Modulo per la presentazione delle osservazioni per i piani/programmi/progetti sottoposti a procedimenti di valutazione ambientale di competenza statale

Progetto per la realizzazione di impianto eolico denominato "Poggio alle Pancole" Comune di Lajatico (PI).
Codice della procedura 7874 data di avvio 4-1-2022.

Progetto per la realizzazione di un impianto eolico, denominato "Poggio alle Pancole", costituito da n. 7 aerogeneratori, per una potenza complessiva pari a 42 MW, e delle rispettive opere di connessione alla RTN, da realizzarsi nel Comune di Lajatico (PI). Cod procedura 7874

OSSERVAZIONI – ALLEGATO 3

DOC 1

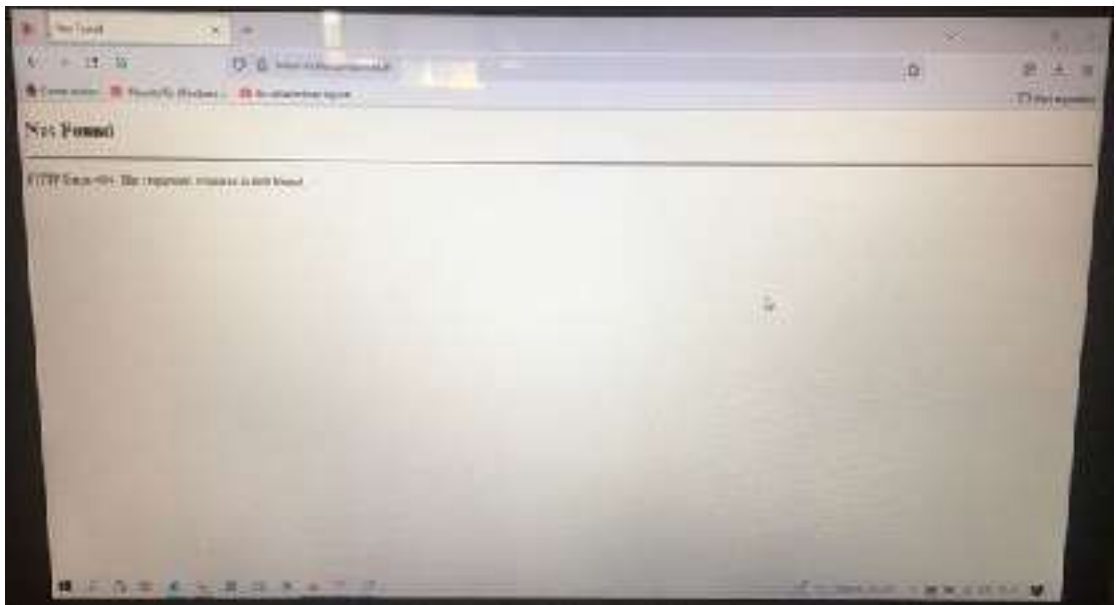
Preliminarmente, preme evidenziare che si riscontrano anomalie e scarsa trasparenza per l'accesso al sito web del MITE ove effettuare la pubblica consultazione della documentazione progettuale, a cominciare dall'AVVISO PUBBLICO che indica un link non funzionante (www.va.minambiente.it) (vedi **DOC. 1**).

DOC 3

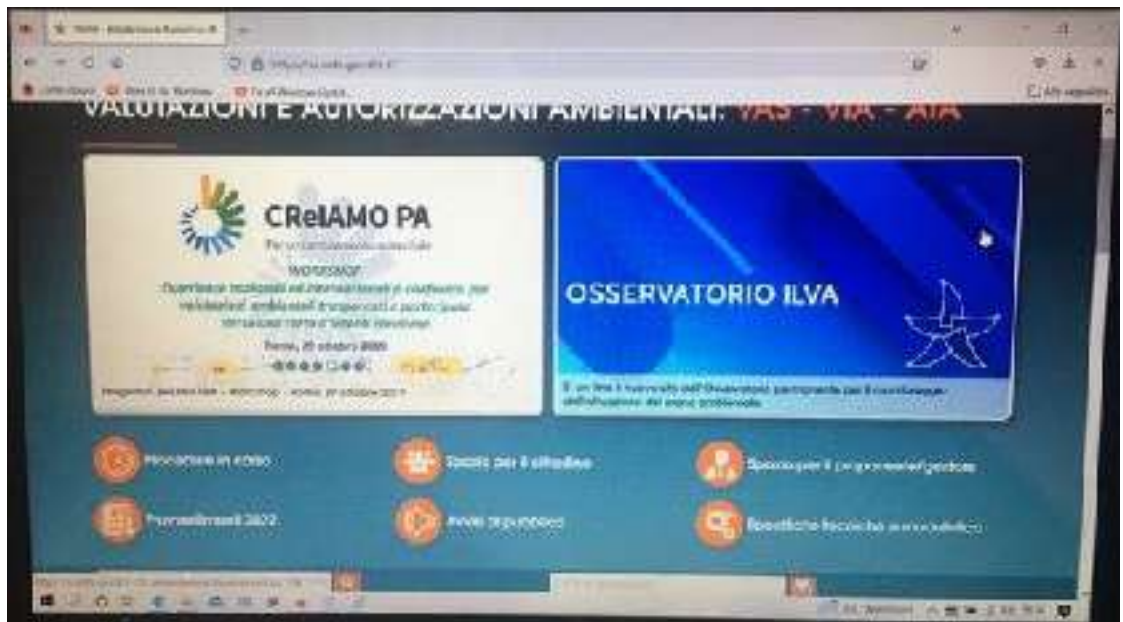
Facendo un altro percorso per accedere ai documenti del progetto e cioè cercando sul motore di ricerca il Ministero della Transizione Ecologica ed entrando nel sito web del MITE – Valutazioni e autorizzazioni ambientali - VAS-VIA-AIA e cliccando su procedure in corso (vedi **DOC. 2**), si aprono elenchi di pratiche di cui 1848 riguardanti la “Valutazione Impatto Ambientale”; in nessuna delle sottovoci compare il progetto in argomento, nemmeno tra quelle che riguardano la legge obiettivo (vedi **DOC. 3**).

DOC 6

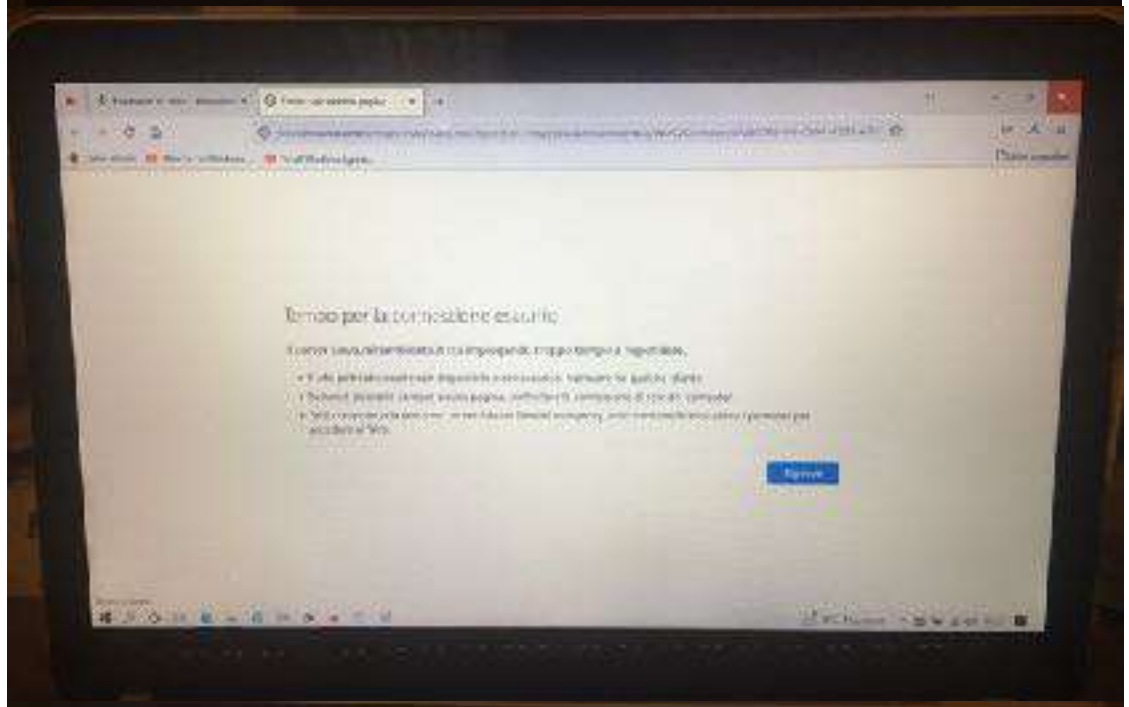
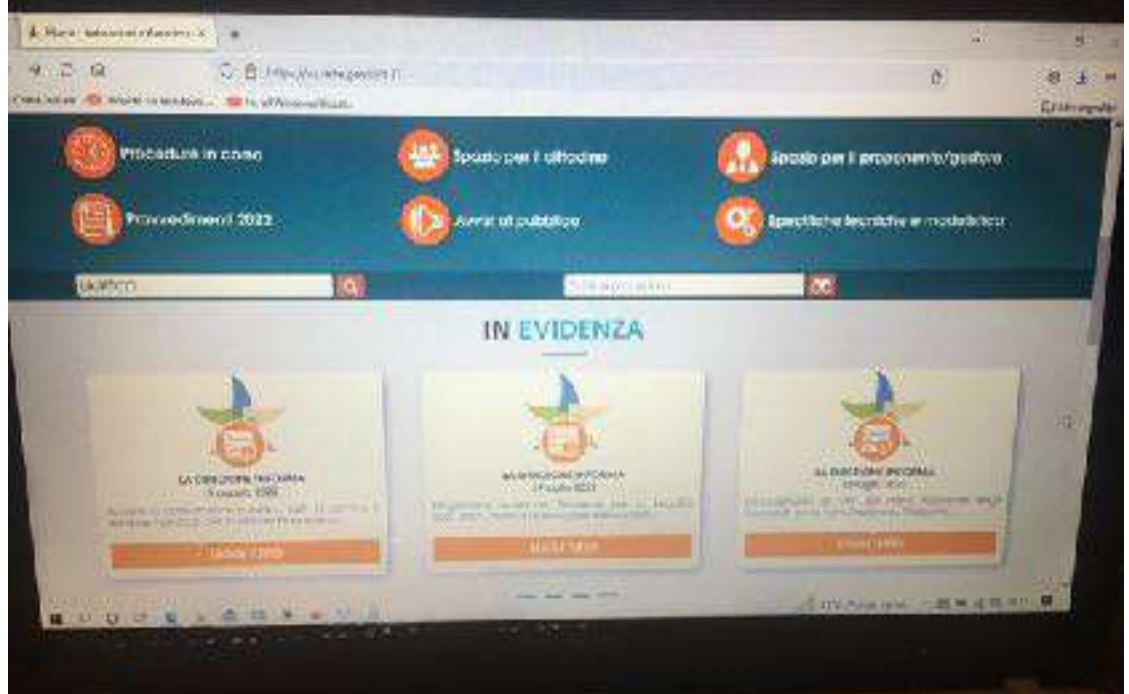
Neanche ritornando sulla home page del MITE valutazioni e autorizzazioni ambientale, nella barra in basso, scrivendo “LAJATICO” si riesce ad entrare in una pagina che contiene un elenco con il progetto in argomento: la schermata che appare dice infatti che “*Si è verificato un errore*” (vedi **DOC. 6 e 7**).

Estratto tavola 20V036_L_Visibilita_Lajatico_beni_A1_DEF.pdf

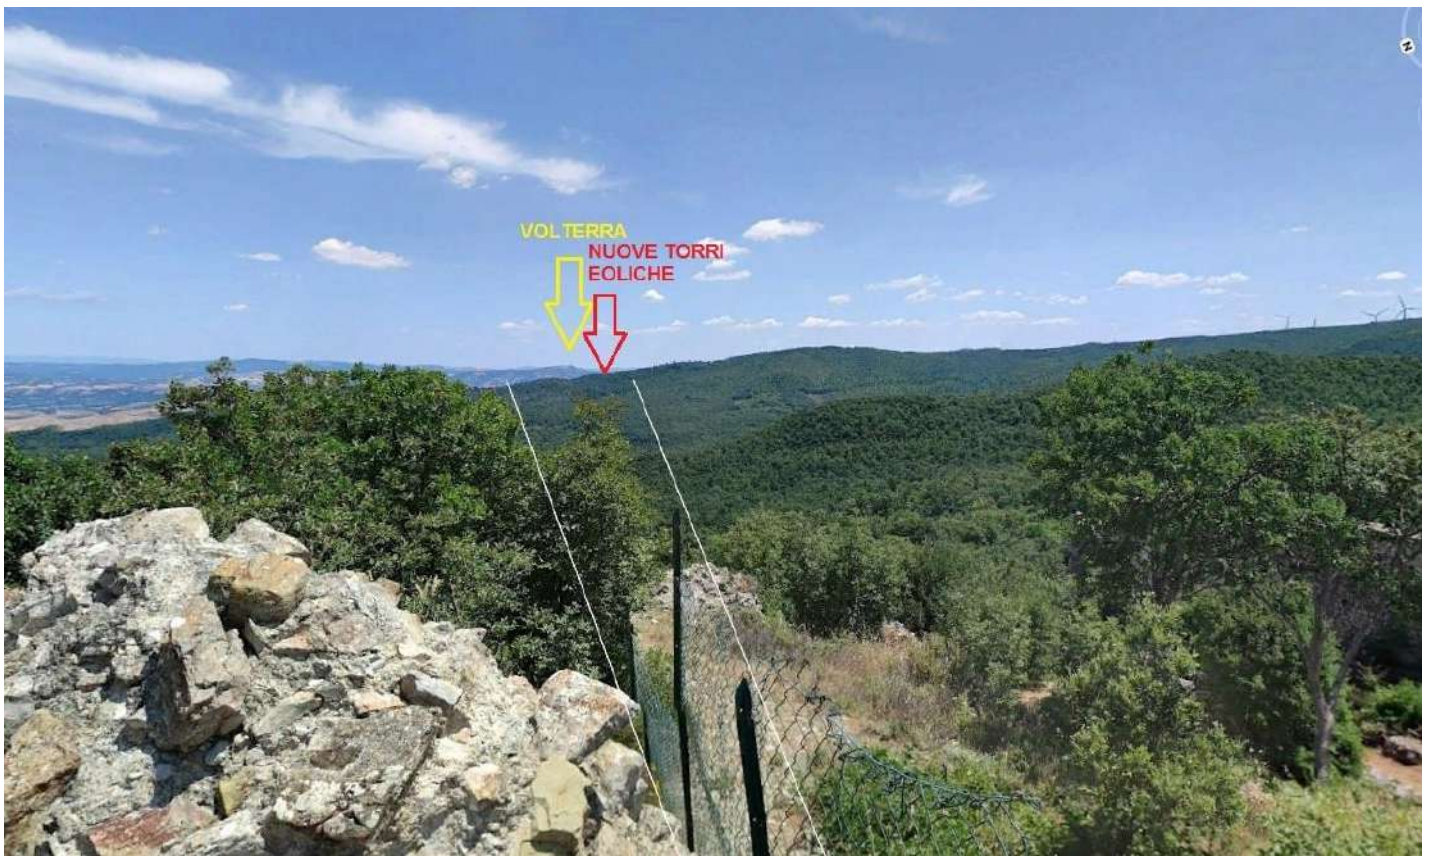
Il progetto del nuovo parco eolico invece è posto proprio lungo la direttrice Rocca di Pietracassia – Volterra, e le prime torri eoliche sono site ad una distanza molto ridotta dalla Rocca (meno di 2 chilometri). La realizzazione del Parco potrebbe perciò distruggere per sempre la più importante direttrice visiva storica che ancora possiamo apprezzare, con grave, insipiente e irreparabile danno al paesaggio, alla storia e alla cultura del territorio.

Vista dalla Rocca di Pietracassia verso Volterra – il nuovo parco eolico andrebbe ad impattare proprio sulla direttrice, e posto a meno di 2 chilometri, impedirebbe la vista di Volterra dalla Rocca; il parco eolico esistente, visibile sulla destra, è posto tra 4 e 6 chilometri, ed è èarzialemente nascosto da un colle più alto.
